核二廠 2 號機 107 年 3 月 28 日

機組急停事件審查報告

行政院原子能委員會
中華民國 107 年 06 月

圖 2 發電機併聯後，旁通閥關閉前後重要參數

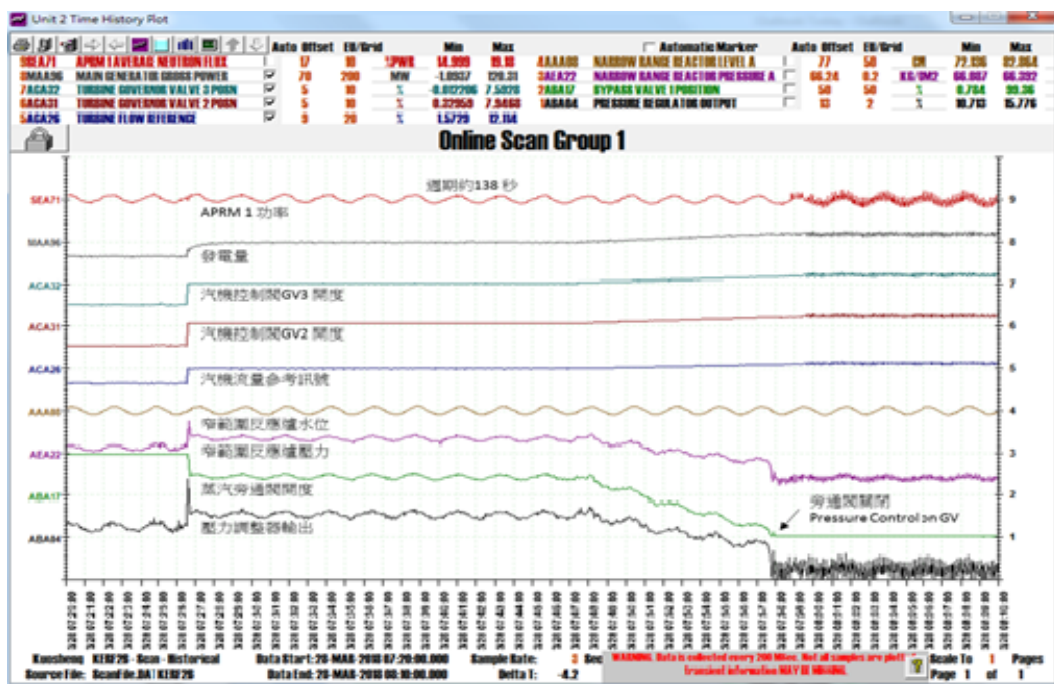
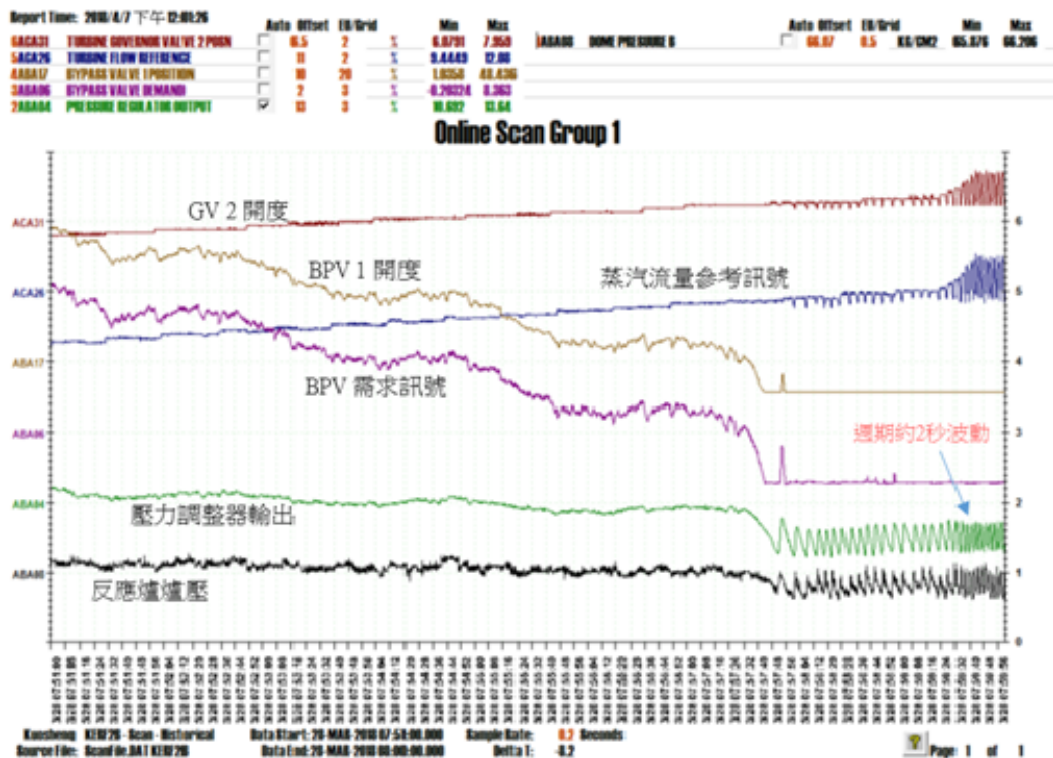
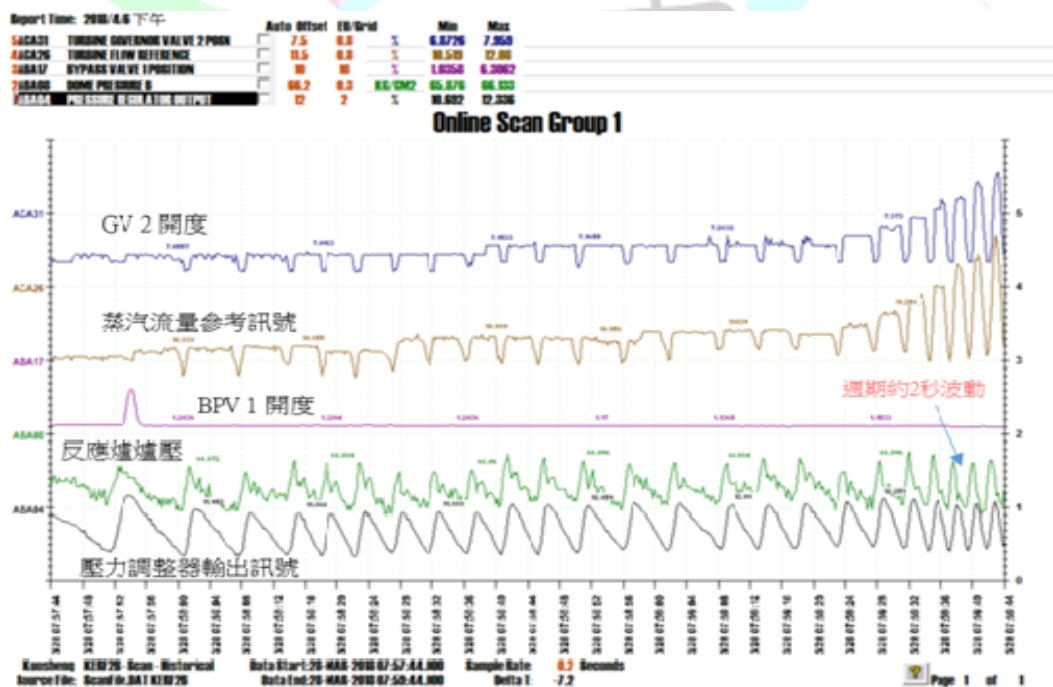
審查提問 SD-I-02-38、SD-I-02-39 及 SD-I-02-40，針對急停綜合檢討報告之肇因分析內容，提出 Pressure Control on GV 後依計畫升載系統輸出信號週期波動變大之合理性、BPV 關閉後之 BPV 需求信號及 BPV 曾瞬間開啟之合理性、壓力調整器輸出信號與蒸汽流量參考信號輸出變化不一致性等問題，要求台電公司須進一步釐清各項疑問。台電公司答覆說明，升載時系統輸出信號週期波動變大原因為 GV-2 開度變化幅度增大後，因為反應爐壓力控制權在 Press Control on GV，汽機蒸汽控制閥(GV)完全接受 PR Output 的信號控制開度，開度變化幅度增大完全反應 PR Output 的波動，並非因抽棒負載提升而導致信號波動變大；而 BPV 需求信號為 0 時，蒸汽旁通閥亦全關，惟後續因 Pressure Control on GV 信號 on/off 多次更迭，蒸汽旁通閥 BPV#1 曾瞬間開啟，反應爐壓力信號、壓力控制輸出信號及 GV 開度輸出信號有波動現象；同時，在 Pressure Control on GV 的邏輯消失期間，BC Load SP 因受到固定升載率 0.2%/min 之限制，緩慢提升至目標負

載設定(Target Load SP)，因速率慢，輸出之汽機流量參考信號在圖形上看起來是水平齊頭緩慢向上之波動直線，所以圖形與壓力調整器輸出信號不同。台電公司已就各項疑問提出答覆說明，並已將相關答覆說明修訂於急停綜合檢討報告中，答覆內容經審查可以接受。

圖 7 SB&PR 系統壓力控制功能方塊圖

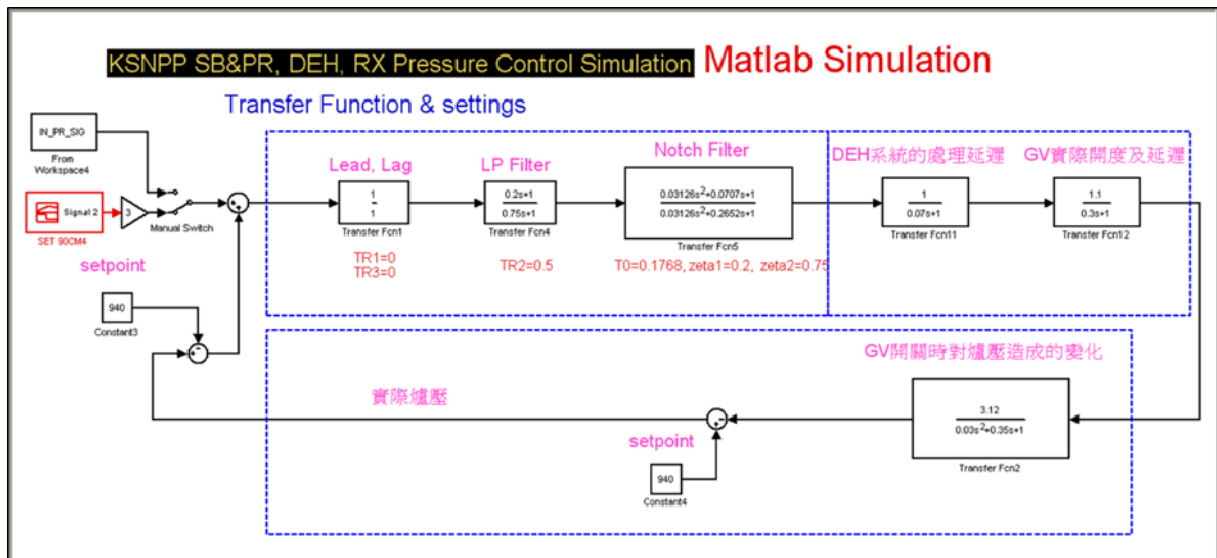
審查提問 SD-I-01-01，針對急停綜合檢討報告肇因分析及過程說明未盡詳細之部分，要求台電公司重繪較為詳盡之「蒸汽旁通壓力控制系統控制方塊圖」，並明白定義各信號一致之名稱，充分說明所涉各控制方塊之功能及各模式之運轉機制，並以之配合相關時序，說明各系統作動之演進時程，從系統面推估甚或輔以模擬驗證，使肇因確認上更周延。台電公司除已依要求重繪詳盡之前述圖面與明確定義相關名稱、功能、模式且充分說明外，並就蒸汽旁通壓力控制系統(SB&PR)與汽機控制系統(DEH)之設備與控制功能、在機組不同運轉模式下 SB&PR 與 DEH 間的運作與匹配、發電機併聯前後控制系統間的匹配與協調運作，以及發電機於3月28日07:26併聯後各控制系統依運轉狀態之改變作動，說明各系統作動之演進時程，並提出確認肇因之系統分析及模擬驗證，以周延其肇因分析內容，提供充分資料俾利審查，台電公司並已將相關答覆說明修訂於報告內，答覆內容經審查可以接受。

台電公司以 2 號機 3 月 28 日急停前的爐壓數據，加上急停前相同的控制參數做為輸入信號，建置 Matlab Model(如圖 7)進行模擬分析。

圖 8 模擬事件當時調校參數之壓力擾動信號衰減結果

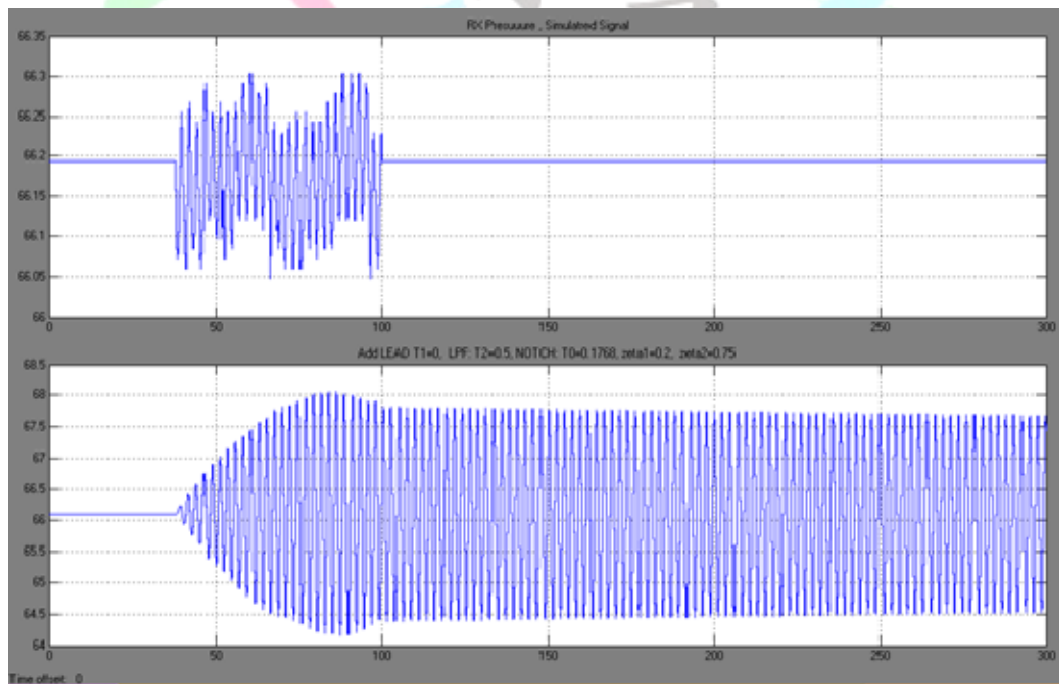
審查提問 SD-I-02-31，就報告中敘述原廠技師確認事件前 TR2 之調校方向正確，要求台電公司澄清說明。台電公司答覆說明，事件前 TR2 由 0.25 秒調校至 0.5 秒後，觀察在壓力調整器輸出變化幅度由 1.4%降為 1.21%情況下，反應爐壓力變化幅度由約 2.78 psi 減緩到約 2.38 psi 略有改善，顯示 TR2 參數值往上調校方向正確，但仍未達最佳化參數值，且台電公司

事後另以 TR2 不同之參數值 (TR2=0.25、0.5、1.0、1.5、2.0 秒) 進行參數靈敏度之模擬分析，分析結果顯示當 TR2 增加時，針對本次 2 號機之反應爐壓力波動頻率(0.417 Hz)之信號，TR2=0.25 秒對應之衰減率為-3.6dB，而 TR2=0.5 秒對應之衰減率為-6.7dB，有較高之衰減率，故往上調整 TR2 的方向是正確的，惟仍未達到適合調諧，答覆內容經審查可以接受。
